LINHA FERROVIÁRIA DE ALTA VELOCIDADE ENTRE PORTO E LISBOA

LOTE A – TROÇO AVEIRO (OIÃ) / PORTO (CAMPANHÃ)

TOMO 10.1 – ESTUDO DE IMPACTE AMBIENTAL

ELEMENTOS ADICIONAIS

Figura 1 – Cenários de Cheia Centenária

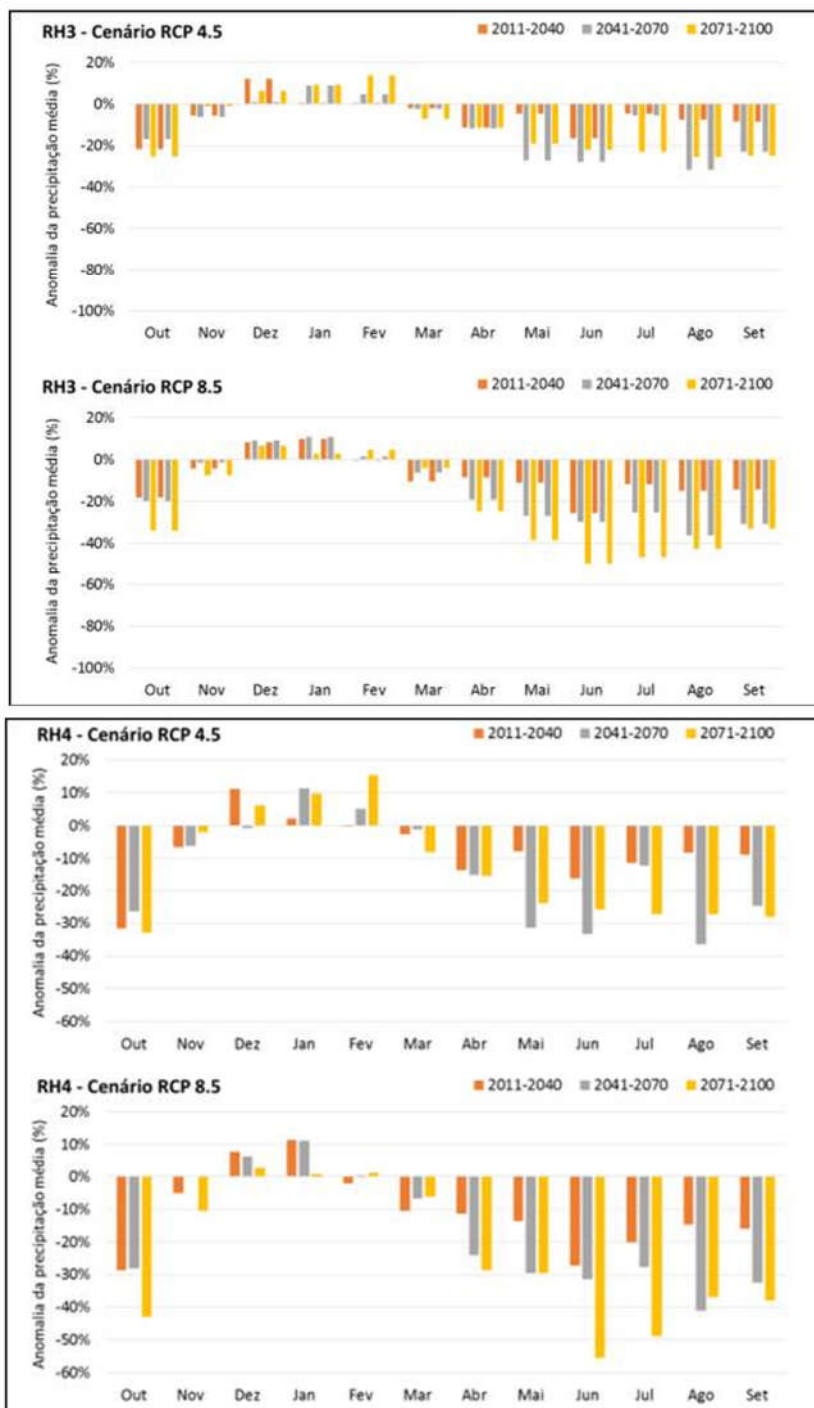
4.10. Apresentar para a zona de Canelas, as medidas a adotar para ultrapassar/minimizar a implantação (da ligação à linha do norte) em áreas de risco de potencial significativo de inundação (ARPSI).

O valor de incremento de caudal (10%) foi adotado com base no “Plano de Gestão dos Riscos de Inundações” desenvolvido pela APA em março de 2019 mais concretamente com base nas projeções das precipitações médias mensais para as Regiões Hidrográficas do Douro (RH3) e do Vouga, Mondego e Lis (RH4A), onde se insere o projeto, e que se apresentam abaixo para três

intervalos de anos, 2011-2040, 2041-2070 e 2071-2100 (considerado este último como um “futuro intermédio”).

Estes gráficos demonstram que nos meses de maior precipitação (dezembro, janeiro e fevereiro), a anomalia das precipitações médias aponta para um acréscimo da precipitação.

Tendo em conta que no dimensionamento hidráulico, consideram-se caudais máximos associados aos meses de maior precipitação, entende-se que o valor de 10% se encontra adequado face aumento de pluviosidade que se espera, não se revelando nem demasiado conservador nem demasiado otimista, para o conjunto das duas regiões hidrográficas.
